別表

令和7年度 緊急輸送道路ネットワーク計画見直し

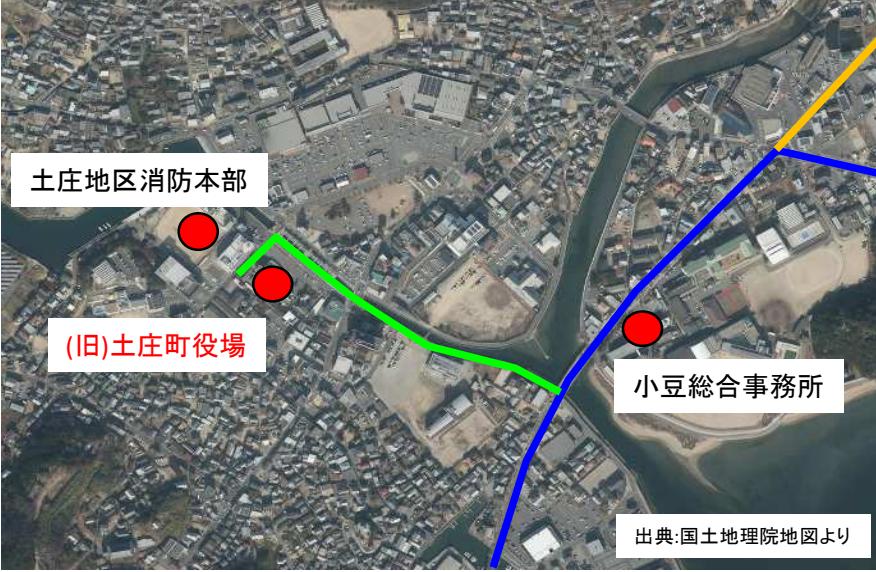
番号	現行計画 (R4.1改訂)	変更計画 (案)
■多度津町役場 庁舎移転に伴う見直し (多度津町)		
④		
	<ul style="list-style-type: none"> 主要地方道善通寺多度津線（25号線）→多度津町道335号線→JR多度津駅【防災拠点】 →一般県道多度津停車場線（213号線）→多度津町役場【防災拠点】 	<p>【変更計画：第2次緊急輸送道路】</p> <ul style="list-style-type: none"> 主要地方道善通寺多度津線（25号線）→多度津町道335号線→JR多度津駅【防災拠点】 主要地方道善通寺多度津線（25号線）→主要地方道善通寺多度津線側道（25号線） →多度津町道20号線→多度津町道206号線→多度津町道255号線 →多度津町役場【防災拠点】 <p>* 新多度津町役場へ接続する、「主要地方道善通寺多度津線側道、多度津町道20号線、 多度津町道206号線、多度津町道255号線」を第2次緊急輸送道路へ追加とする。 * 旧多度津町役場へ接続されていた、「一般県道多度津停車場線」は廃止とする。</p>

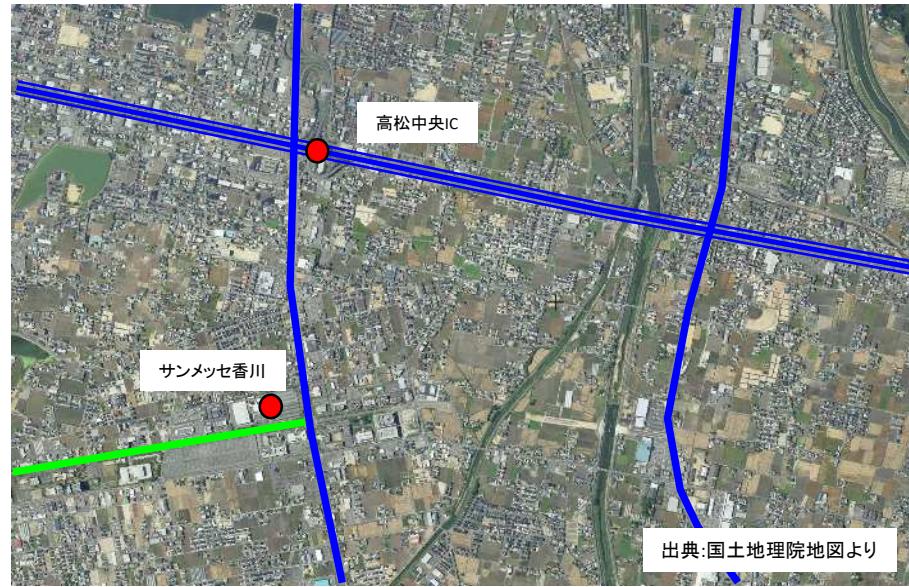
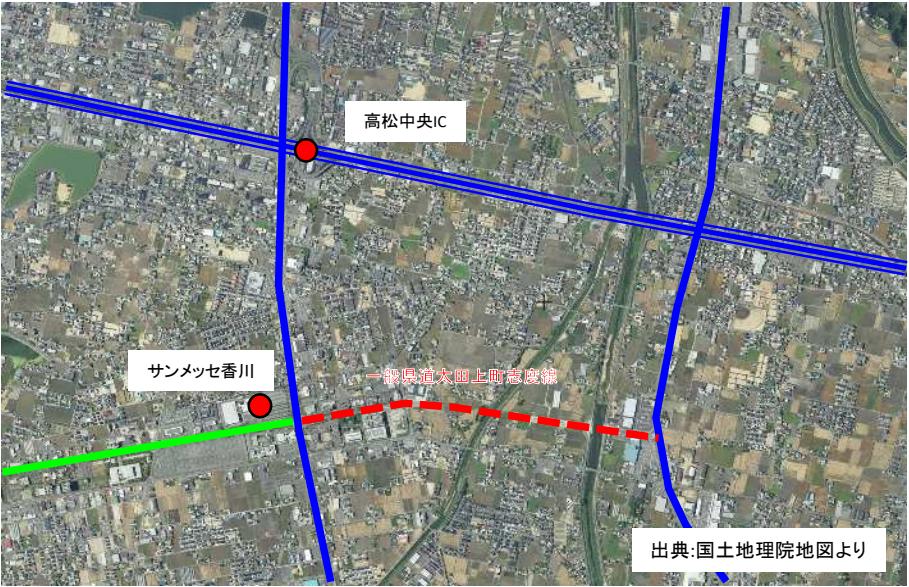
番号	現行計画 (R4.1改訂)	変更計画 (案)
■ 土庄町役場 庁舎移転に伴う見直し (土庄町)		
⑤	 <p>土庄地区消防本部 (旧)土庄町役場 小豆総合事務所</p> <p>出典:国土地理院地図より</p>	 <p>土庄地区消防本部 (新)土庄町役場 小豆総合事務所</p> <p>主要地方道 土庄福田線</p> <p>廃止</p> <p>廃止</p> <p>出典:国土地理院地図より</p>
	<ul style="list-style-type: none"> 国道436号→土庄町道東元浜海岸2号線→土庄町道掛条線→土庄町道西古浜線→土庄町消防本部【防災拠点】→土庄町道西古浜線→土庄町役場【防災拠点】 	<p>【変更計画: 第2次緊急輸送道路】</p> <ul style="list-style-type: none"> 国道436号→土庄町道東元浜海岸2号線→土庄町道掛条線→土庄町道西古浜線→土庄町消防本部【防災拠点】 国道436号→主要地方道土庄福田線(26号線)→土庄町役場【防災拠点】 <p>*新土庄町役場へ接続する、「主要地方道土庄福田線」を第2次緊急輸送道路へ追加とする。 *旧土庄町役場へ接続されていた、「土庄町道東元浜海岸2号線」「土庄町道西古浜線」の一部を廃止とする。</p>

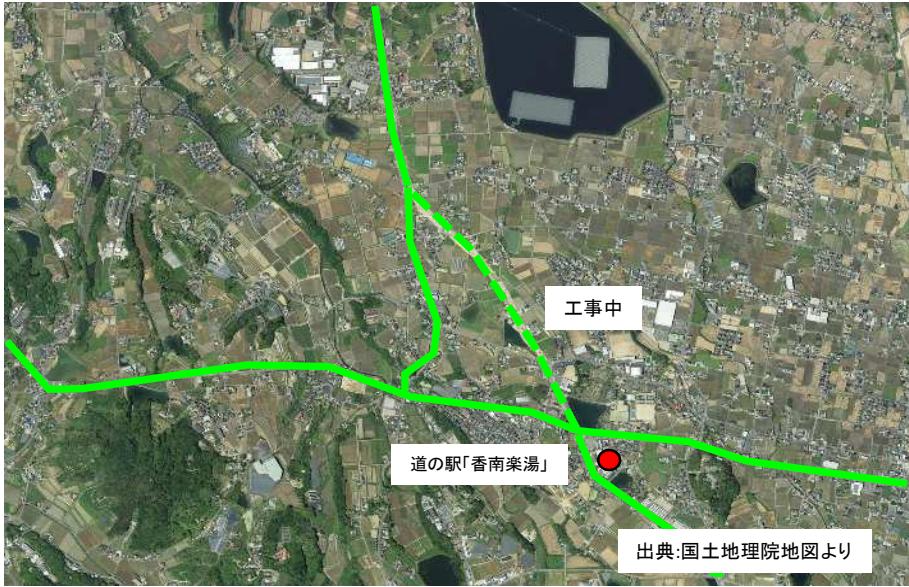
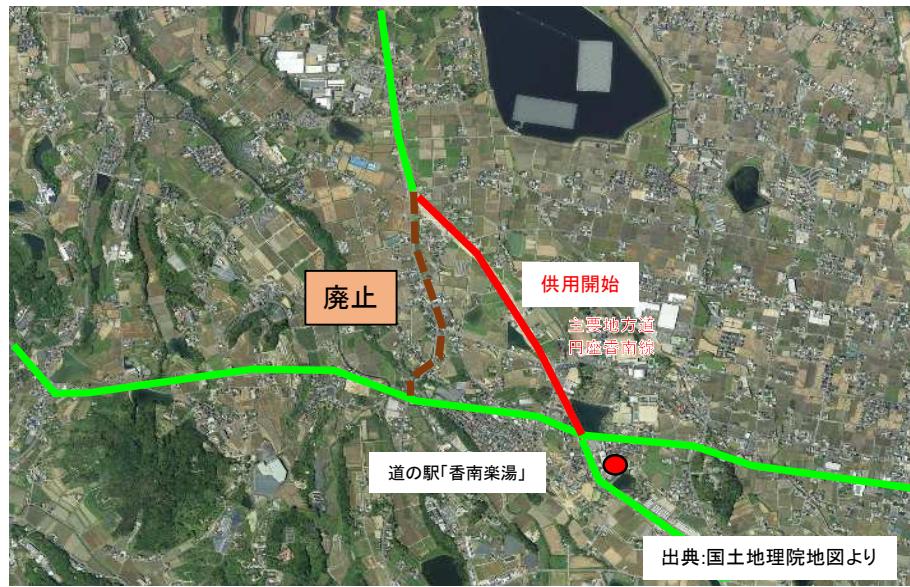
番号	現行計画 (R4.1改訂)	変更計画 (案)
■一般県道太田上町志度線（六条工区）のバイパス整備に伴う見直し（高松市） ※今後供用予定		
⑥	 <p>高松中央IC サンメッセ香川 出典:国土地理院地図より</p>	 <p>高松中央IC サンメッセ香川 一般県道太田上町志度線 出典:国土地理院地図より</p>
	<p>【現行計画：指定なし】</p> <ul style="list-style-type: none"> 一般県道太田上町志度線（147号線）においてバイパス工事中である。 	<p>【変更計画：第2次緊急輸送道路】</p> <ul style="list-style-type: none"> 一般県道太田上町志度線（147号線）のバイパスが今後、令和10年度に開通予定であることから、第2次緊急輸送道路に追加とする。

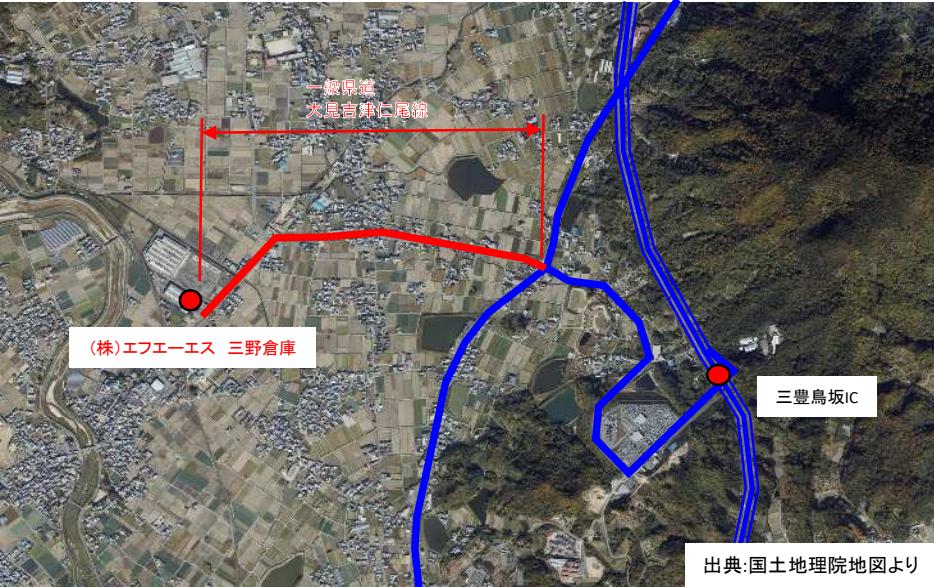
番号	現行計画 (R4.1改訂)	変更計画 (案)
8	<p>■地域防災計画の物資拠点である「(株)朝日通商」に接続する道路の追加 (高松市)</p> <p>高松西IC</p> <p>出典:国土地理院地図より</p>	<p>高松西IC</p> <p>一般県道 綾川国分寺線</p> <p>朝日通商(株) 本社新倉庫</p> <p>朝日通商(株) 仕上加工工場倉庫</p> <p>高松市道橋・中新名線</p> <p>出典:国土地理院地図より</p>
	<p>【現行計画: 指定なし】</p>	<p>【変更計画: 第2次緊急輸送道路】</p> <ul style="list-style-type: none"> ・国道11号→一般県道綾川国分寺線(183号線) →朝日通商(株)仕上加工工場倉庫【防災拠点】→高松市道橋・中新名線 →朝日通商(株)本社新倉庫【防災拠点】 <p>* 朝日通商(株)へ接続する、「一般県道綾川国分寺線」「高松市道橋・中新名線」を第2次緊急輸送道路へ追加とする。</p>

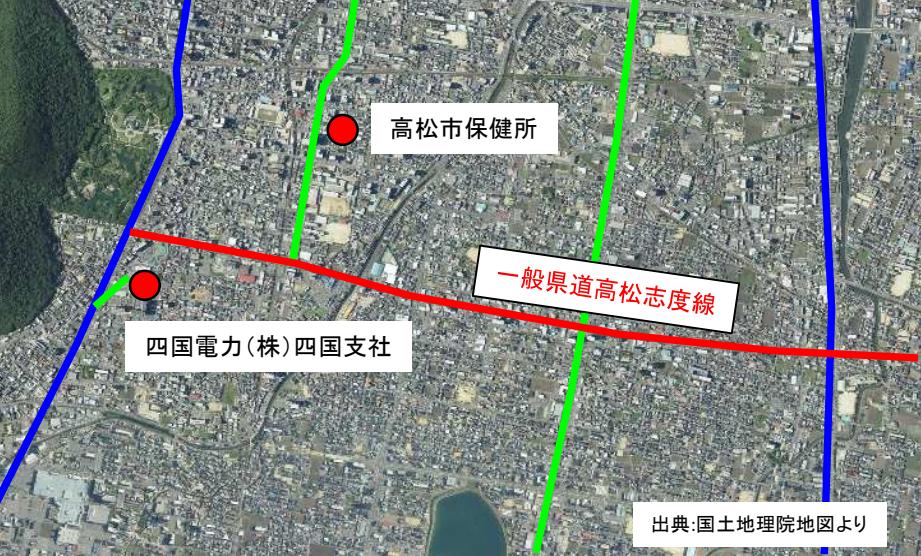
番号	現行計画 (R4.1改訂)	変更計画 (案)
■ (株)エフエース 三野倉庫の物資拠点追加に伴う見直し (三豊市)		
⑨	 <p>三豊鳥坂IC</p> <p>出典:国土地理院地図より</p>	 <p>一般県道 大見吉津仁尾線</p> <p>(株)エフエース 三野倉庫</p> <p>三豊鳥坂IC</p> <p>出典:国土地理院地図より</p>
	<p>【現行計画：指定なし】</p>	<p>【変更計画：第2次緊急輸送道路】</p> <ul style="list-style-type: none"> ・ 国道11号 → 一般県道大見吉津仁尾線 (220号線) → (株)エフエース 三野倉庫【防災拠点】 <p>* (株)エフエース 三野倉庫へ接続する、「一般県道大見吉津仁尾線」を第2次緊急輸送道路へ追加とする。</p>

⑬

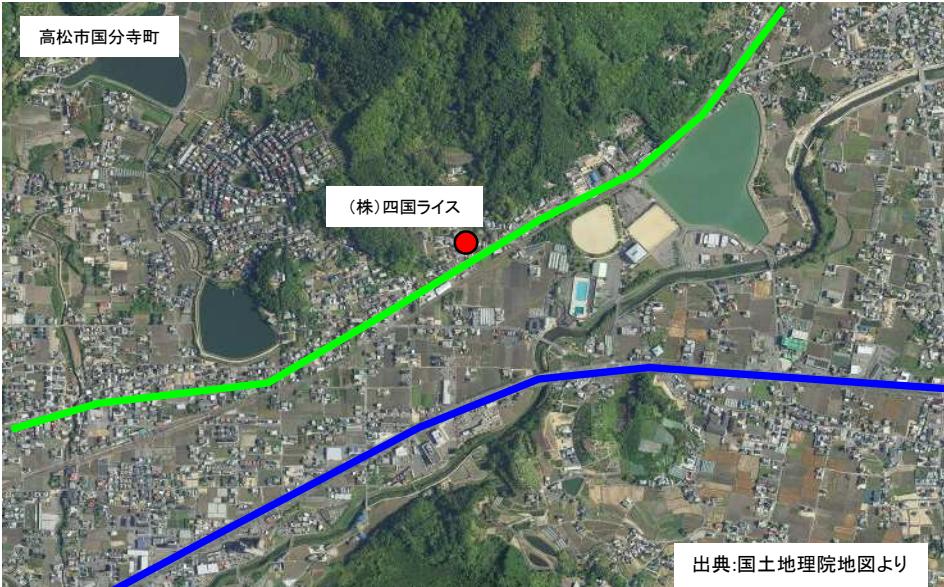
番号	現行計画 (R4.1改訂)	変更計画 (案)
■佐川急便 (株) 高松営業所の物資拠点追加に伴う見直し (高松市)	 <p>出典:国土地理院地図より</p>	 <p>出典:国土地理院地図より</p>
【現行計画：指定なし】		<p>【変更計画：第2次緊急輸送道路】</p> <ul style="list-style-type: none"> ・臨港道路F地区1号線→佐川急便 (株) 高松営業所【防災拠点】 <p>* 佐川急便 (株) 高松営業所へ接続する、「臨港道路F地区1号線」を第2次緊急輸送道路へ追加とする。</p>

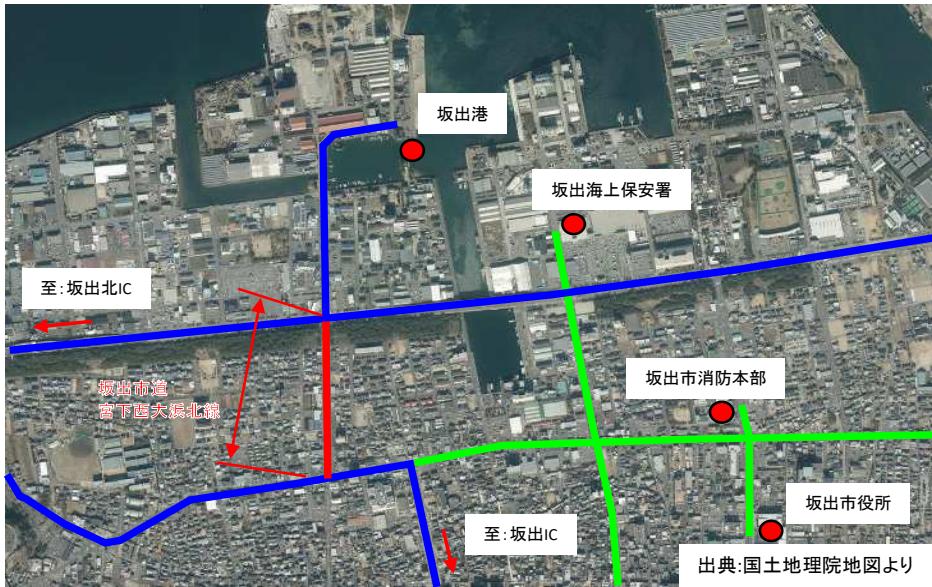
番号	現行計画 (R4.1改訂)	変更計画 (案)
■ 東洋物産（株） 二条大麦低温検疫倉庫の物資拠点追加に伴う見直し（坂出市）		
⑯	<p>現行計画 (R4.1改訂)</p> <p>出典:国土地理院地図より</p>	<p>変更計画 (案)</p> <p>出典:国土地理院地図より</p>
<p>【現行計画：指定なし】</p> <p>【変更計画：第2次緊急輸送道路】</p> <ul style="list-style-type: none"> 県道瀬居坂出港線→坂出市道西埋立地3号線 →東洋物産（株）二条大麦低温検疫倉庫 <p>* 東洋物産（株）二条大麦低温検疫倉庫へ接続する、「坂出市道西埋立地3号線」を第2次緊急輸送道路へ追加とする。</p>

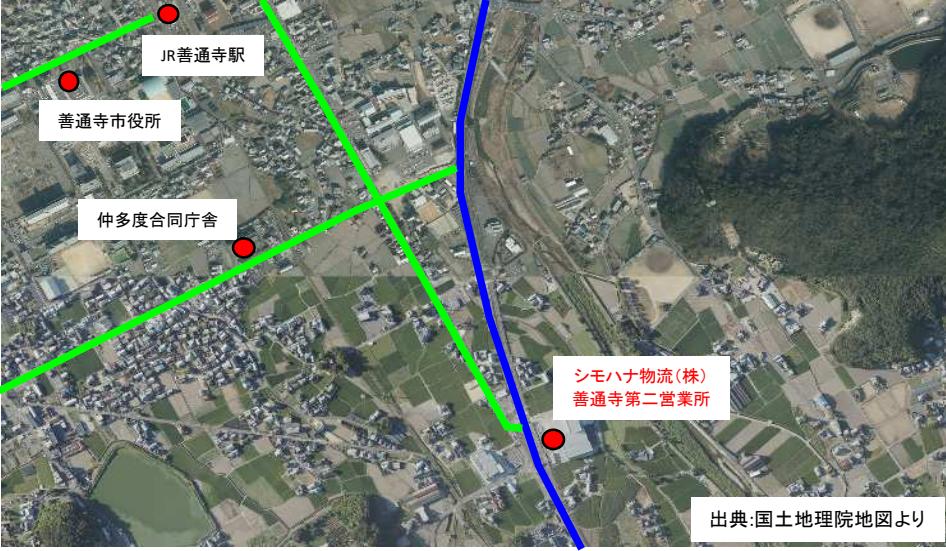
番号	現行計画 (R4.1改訂)	変更計画 (案)
■関西陸運（株）高松物流センターに接続する道路の追加（三木町、さぬき市）		
(20)	 <p>さぬき三木IC</p> <p>香川大学医学部附属病院</p> <p>関西陸運(株)高松物流センター</p> <p>出典:国土地理院地図より</p>	 <p>さぬき三木IC</p> <p>香川大学医学部附属病院</p> <p>三木町道高松東ファクトリーパーク1号線</p> <p>さぬき市道ファクトリーパーク長尾幹線</p> <p>さぬき市道ファクトリーパーク長尾2号線</p> <p>関西陸運(株)高松物流センター</p> <p>出典:国土地理院地図より</p>
	【現行計画：指定なし】	<p>【変更計画：第2次緊急輸送道路】</p> <ul style="list-style-type: none"> 三木町道高松東ファクトリーパーク1号線→さぬき市道ファクトリーパーク長尾幹線→さぬき市道ファクトリーパーク長尾2号線→関西陸運（株）高松物流センター【防災拠点】 <p>*関西陸運（株）高松物流センターへ接続する、「三木町道高松東ファクトリーパーク1号線、さぬき市道ファクトリーパーク長尾幹線、さぬき市道ファクトリーパーク長尾2号線」を第2次緊急輸送道路へ追加とする。</p>
